設計要領（河川編）平成25年4月一部改訂

砂防編Ⅲ-96を以下のとおり差し替え

図 2-39 透過部の検討フロー

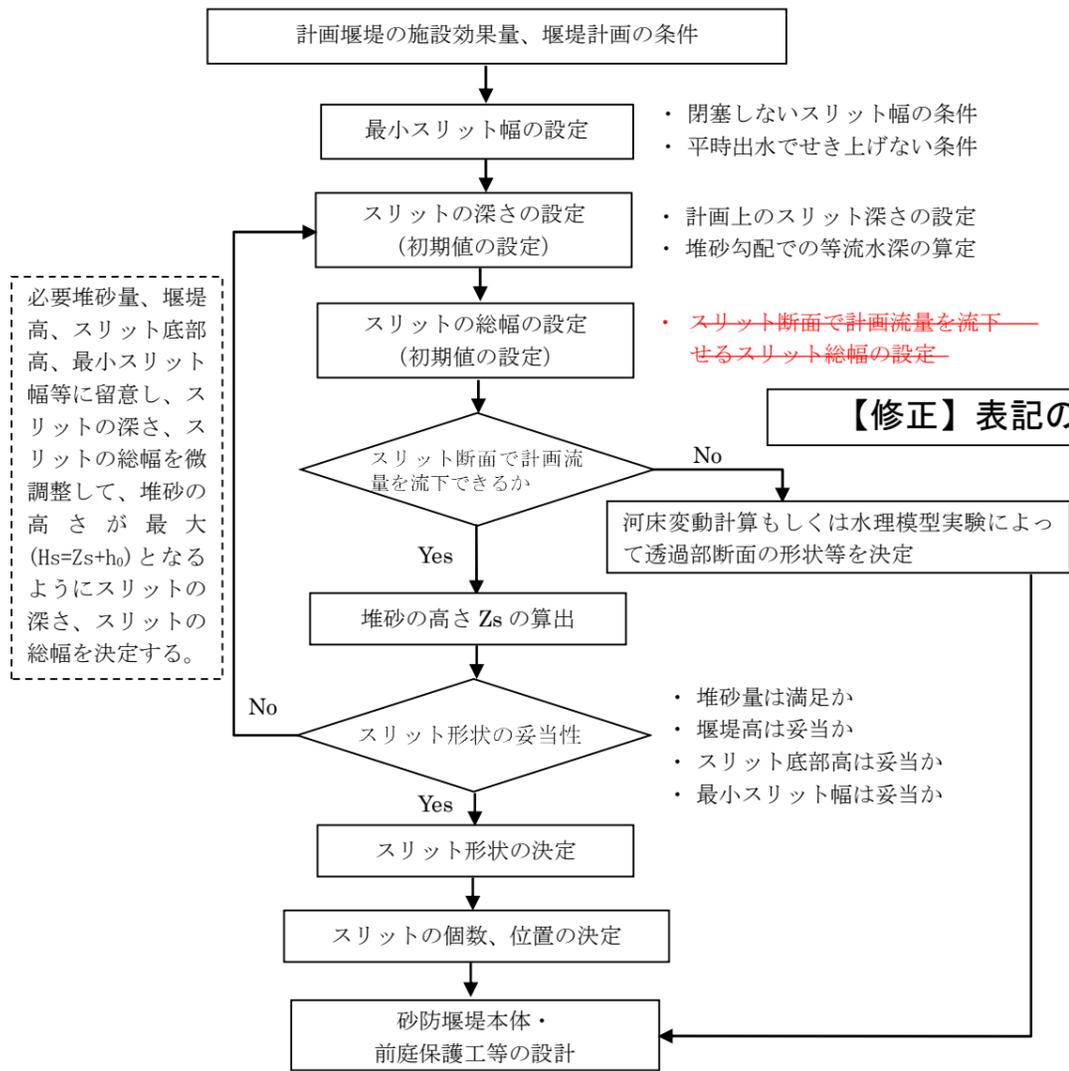
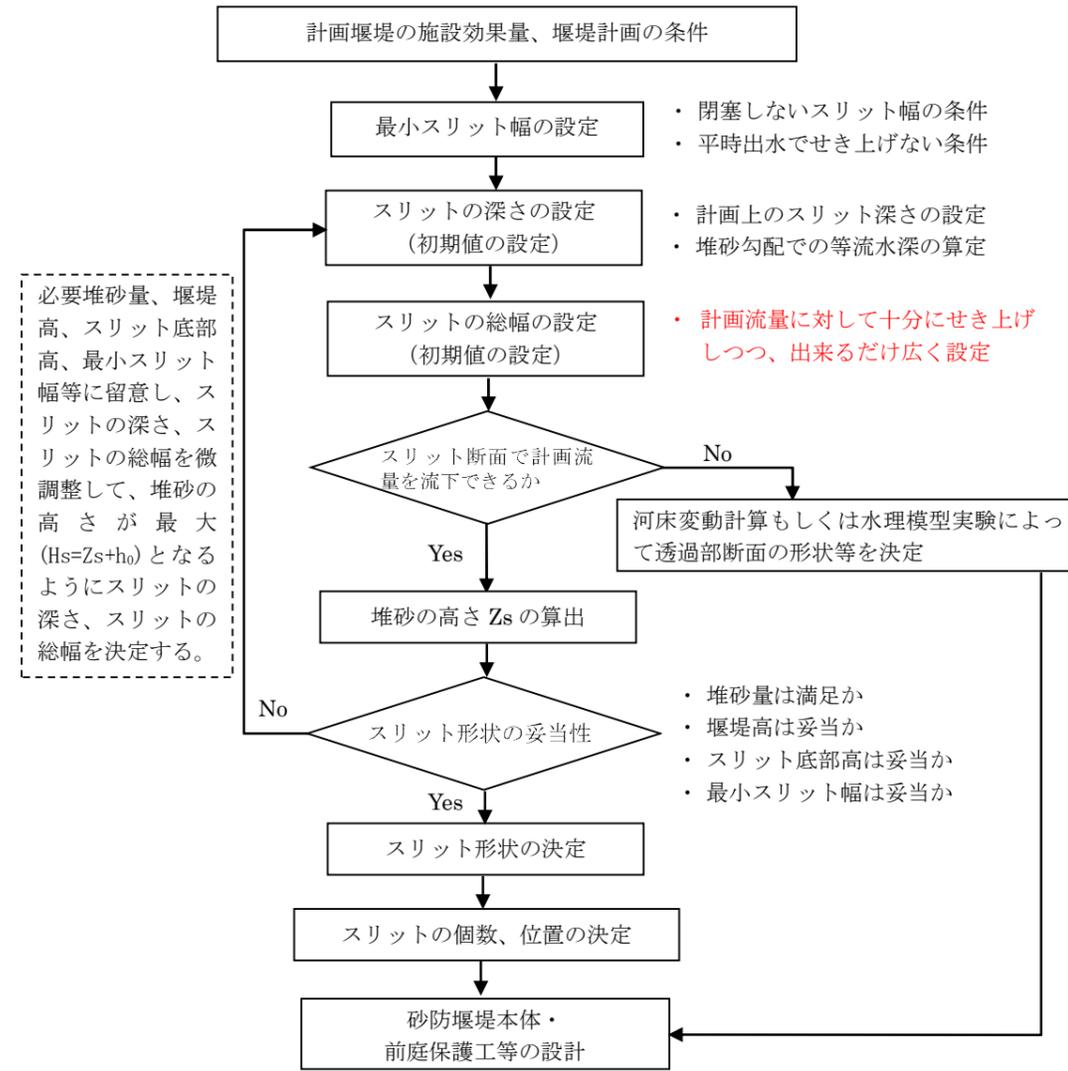
砂防編Ⅲ-97を以下のとおり差し替え

【修正】表記の修正

図 2-39 透過部の検討フロー
